<b>ALCALDÍA MAYOR DE BOGOTÁ D.C.</b> Fondo Prevención y Atención Emergencias	<b>CONCEPTO TÉCNICO SOBRE NECESIDAD DE ESTUDIOS DETALLADOS DE AMENAZA Y RIESGO POR FENOMENOS DE REMOCIÓN EN MASA DENTRO DEL TRÁMITE DE LICENCIA URBANÍSTICA</b>	Código:	<b>GPR-FT-10</b>
		Versión:	<b>04</b>
		Fecha de revisión:	<b>21/06/2011</b>

<b>1.1 CONCEPTO TÉCNICO No. CT:</b>	<b>CT-6445</b>
<b>1.2 ÁREA:</b>	Técnica y de Gestión
<b>1.3 COORDINACIÓN:</b>	Investigación y Desarrollo
<b>1.4 REFERENCIA CRUZADA RADICADO FOPAE:</b>	2012ER6856
<b>1.5 RESPUESTA OFICIAL No.</b>	RO-55463

<b>2.1 SOLICITANTE:</b>	JOAQUIN RENGIFO GÓMEZ - EL OLIVAR S.A.
<b>2.2 PROYECTO:</b>	EDIFICIO EL CASTILLO
<b>2.3 LOCALIDAD:</b>	2 CHAPINERO
<b>2.4 UPZ:</b>	90 Pardo Rubio
<b>2.5 BARRIO O SECTOR CATASTRAL:</b>	El Castillo
<b>2.6 DIRECCIÓN:</b>	Transversal 1 Este No. 56-91
<b>2.7 CHIP:</b>	AAA0092DPDE
<b>2.8 MANZANA CATASTRAL:</b>	4
<b>2.9 PREDIO CATASTRAL:</b>	8
<b>2.10 ÁREA (Ha):</b>	0.0789(*)
<b>2.11 FECHA DE VISITA:</b>	Mayo 8 de 2012

**Fotografía No. 1.** Predio en donde se desarrollará el proyecto ubicado en la Transversal 1 Este No. 56-91, Localidad de Chapinero. Se observa una cicatriz de un antiguo deslizamiento en el lote vacío contiguo al predio objeto del concepto técnico.

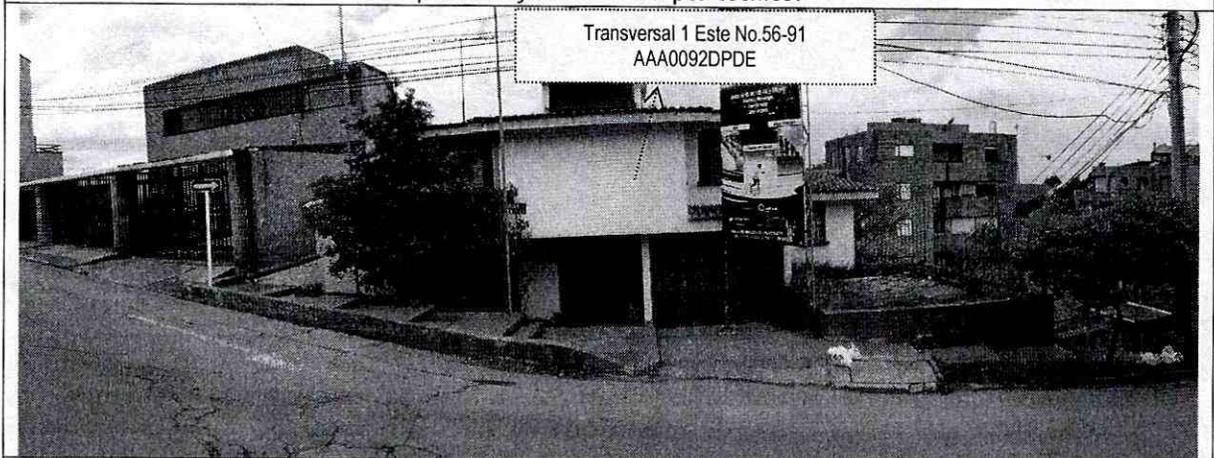
En el sector norte contiguo al predio objeto del presente concepto técnico, se encuentra un lote vacío con una pendiente mayor a 35°, el cual presenta escalonamientos y formas irregulares del terreno, probablemente asociados a procesos de reptación. En la parte baja del lote se construyó un muro de gaviones, el cual se encuentra parcialmente cubierto de material debido a la reactivación de un deslizamiento (Fotografía 1).

**Fotografía No. 4 y 5.** Grietas y pérdida de suelo de cimentación de los escalones en concreto y los muros de ladrillo del acceso peatonal.

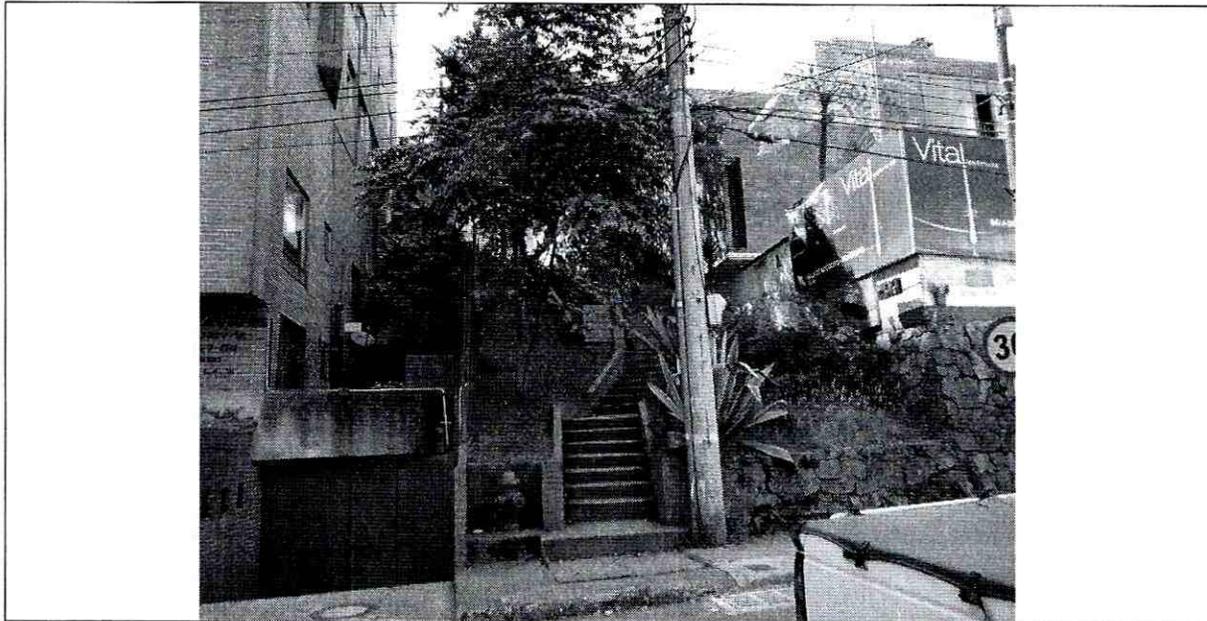
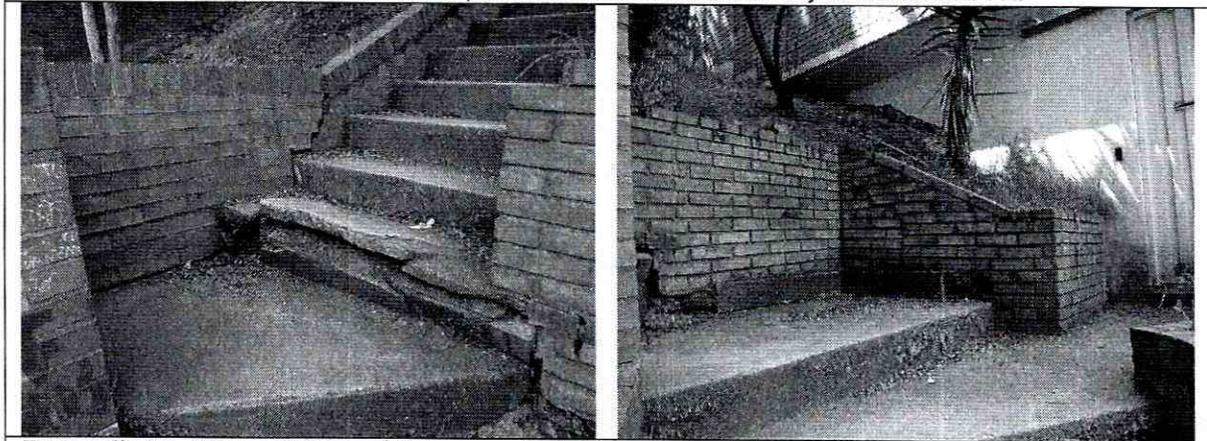
En el sector occidental al predio objeto del presente concepto técnico, se encuentra un paso peatonal que comunica la Transversal 1 con la Transversal 1 A (Fotografía 3). El paso peatonal está constituido por unas escaleras en concreto con muros y bordillos en ladrillo, los cuales se encuentran inclinados hacia el norte, presentan grietas longitudinales y transversales hasta 5 cm de espesor y presentan pérdida del suelo de cimentación (Fotografía No. 4 a 7).
